监 理 通 知 单

工程名称：浩德武鸣区宁武镇 50MWp 农业光伏电站项目

编号：JXM7-013

事由：关于升压站预制舱舱底电气安装问题相关事宜

一次舱 6 根高压电缆未刷防火涂料

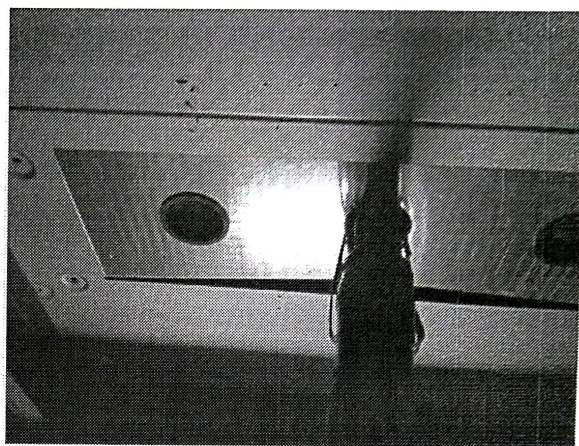
- 1、一次舱舱底南边西侧6根高压电缆未防刷火涂料。
- 2、一次舱舱底南边西侧5根高压电缆底部未固定。
- 3、一次舱舱底南边东侧固定角钢（兼作接地）焊接部位（包括顶部槽钢）未防腐。
- 4、三个预制舱舱底部分高（低）压交流电缆、通讯及测控线未上支架，落在地上。
- 5、三个预制舱舱底电缆敷设不整齐，小线敷设尤为混乱。
- 6、二次舱舱底环形等电位接地扁钢始末端未闭合，且一处缺绝缘子破损。
- 7、三个预制舱电缆沟均无人行爬梯。

我方接到编号为 JXM7-013 的监理工程师通知后, 针对问题进行了复查, 与多方沟通后确定, 现阶段的问题不影响生产运营, 且设备带电, 将放置在预制舱体更换时停电期间一并整改。

经复查, 预制舱更换时已进行整改到位。

二次舱等电位接地扁钢缺绝缘子破损

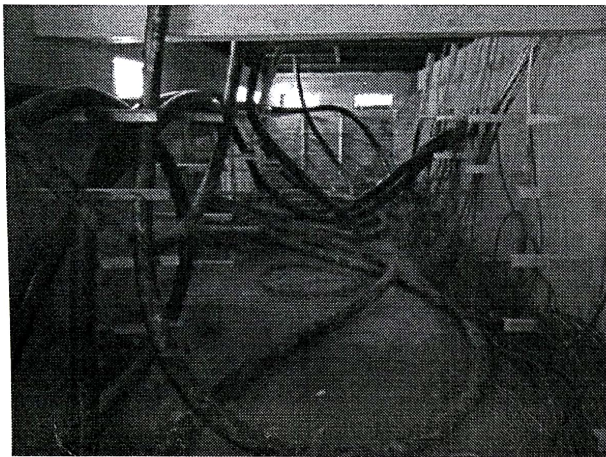
二次舱西侧等电位扁钢搭接不规范
